Sankt Augustin "Wissenschafts- und Gründerpark" Städtebauliches Konzept Alternative 3

Von:
Gesendet: Dienstag, 14. September 2021 20:26
An: bauleitplanung; IT-Standort
Betreff: Eingabe zur frühzeitigen Beteiligung Bebauungsplanverfahren Nr.: 112 und 17. Änderung FNP "Wissenschafts- und Gründerpark"

Bebauungsplan 112 „Wissenschafts- und Gründerpark“

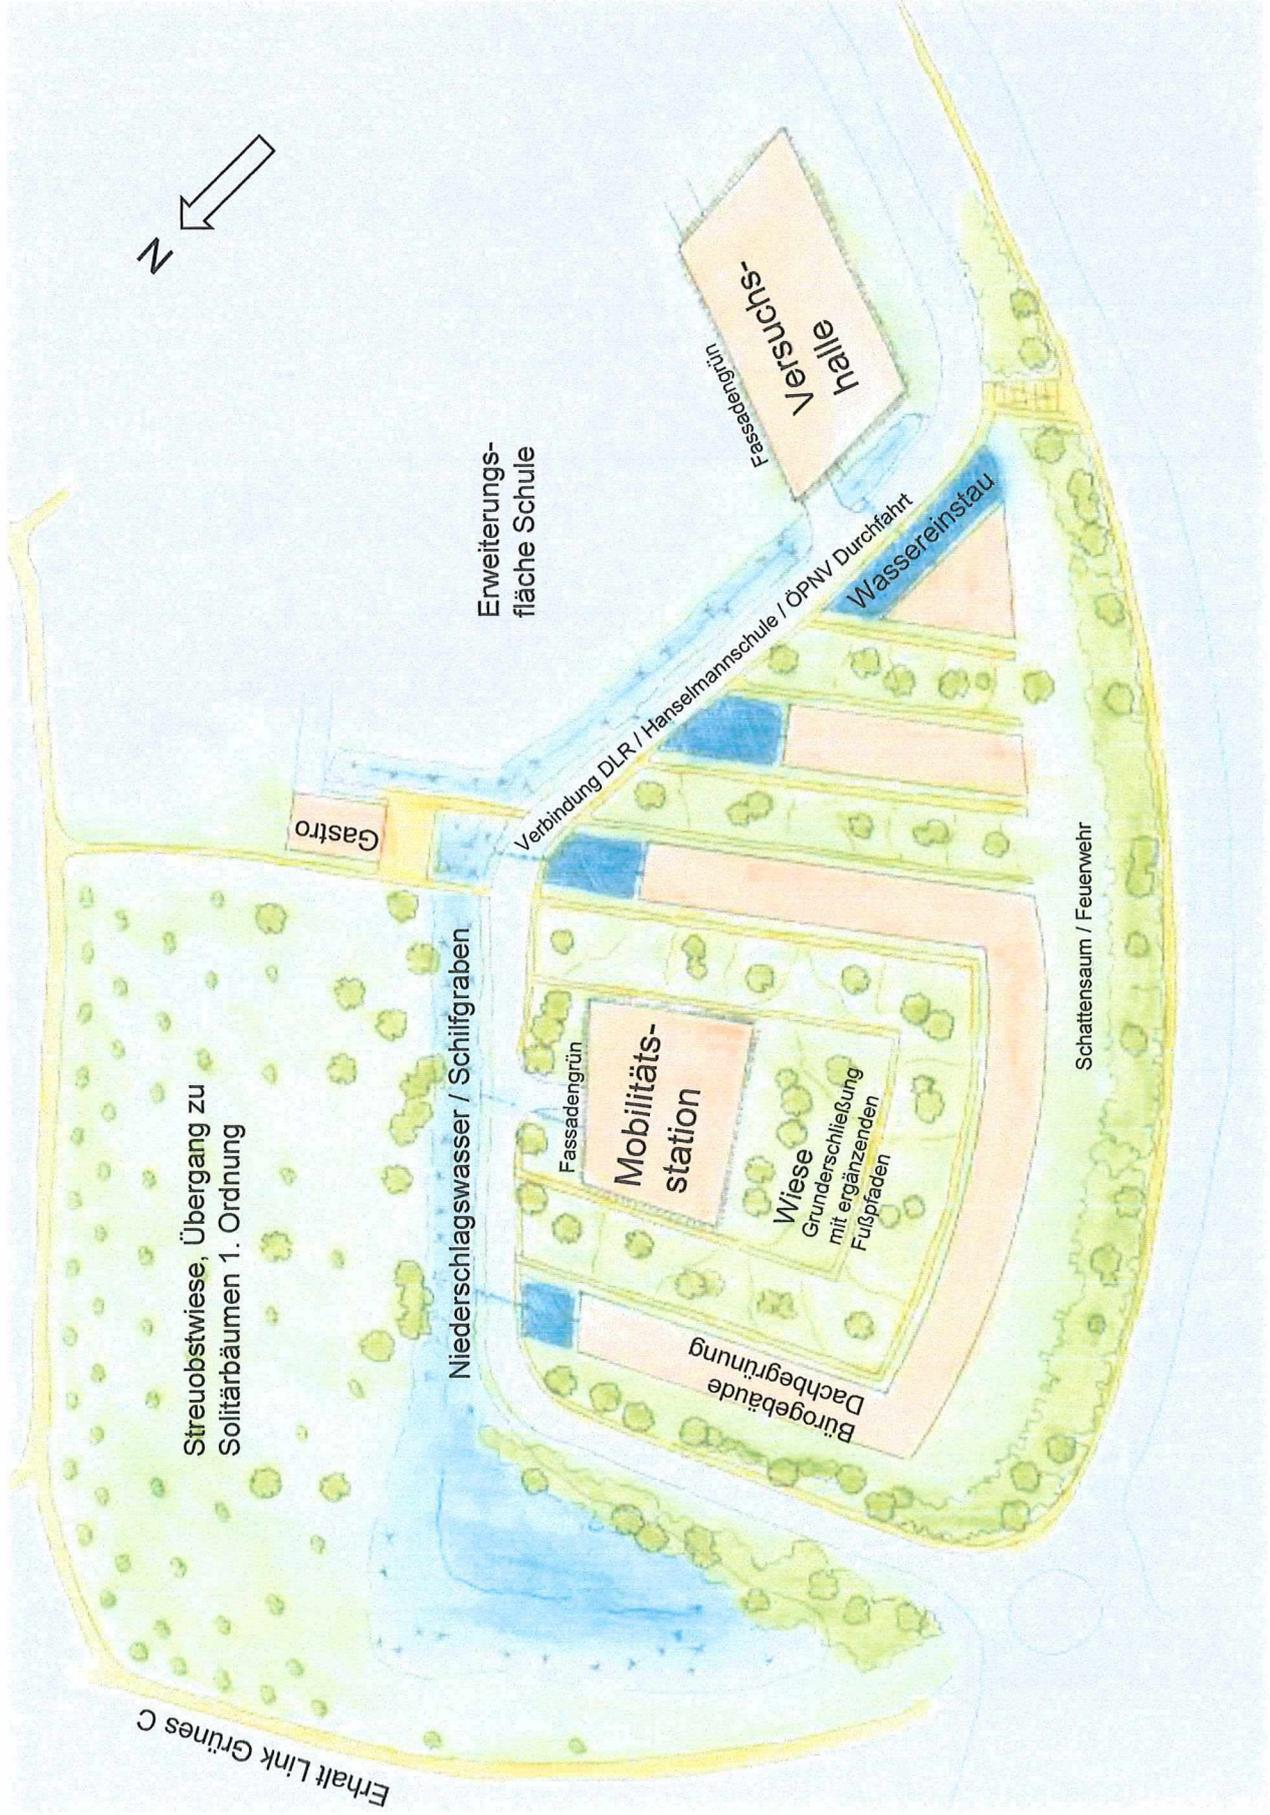
Die Anbindung des **Links des Grünen C** (nordwestliche Plangebietsgrenze) an die Siegstraße kann erhalten werden. Wenn aber schon eine Verlagerung erwogen wird, sind dort die fahrdynamischen Aspekte des Radverkehrs mit zu beachten und entsprechende Radien zu berücksichtigen. Ggf. macht es aber dann auch Sinn, diesen Weg z.B. in die Hauptachse der Planstraße (= Gasleitung) mit hinein zu führen und sie durch das Baugebiet mit auf den Kreisel zu führen und den nördlichen Siedlungsrand dann ungestört von einer Wegenutzung insgesamt für die Versickerung oder Artenschutzaspekte auszugestalten. Die aktuelle grünplanerische „Gestaltung“ des nördlichen Siedlungsrandes (westlich wie östlich zum Sportplatz hin) ist jedenfalls qualitativ noch sehr unbefriedigend. Die Flächen des Grünen C westlich des Sportplatzes stehen als Planungsraum nicht zur Verfügung und können auch erhalten werden, wenn das Konzept angepasst wird. Die Grünachse des Grünen C zwischen Sportplatz und Plangebiet ins Zentrum hinein ist erforderlich, um das Gesamtkonglomerat an Solitärbauten sinnvoll

fußläufig und für Radfahrer*innen zu erschließen. Wie im Biotopverbund sind zu lange und zu schmale Grünachsen auch für Menschen wenig attraktiv.

Planerische Gestaltungsräume können gewonnen werden, wenn die **Anzahl der Geschosse** in der Gesamtplanung noch einmal überprüft wird. Durch die variablen Angaben im Entwurf (4-5 bzw. 3 bis 5 Stockwerke) erscheint ein hinreichender Spielraum zu bestehen, evtl. Mindestflächenansprüche an Innenraum bzw. Bauvolumina auch über die Geschossanzahl auszugleichen. Es ist nicht erforderlich, die Anzahl der Geschosse zum Schulgelände hin auf drei Geschosse herabzusetzen, wenn dadurch erhebliche planerische Gewinne und der Freiraumschutz erzielt werden können.
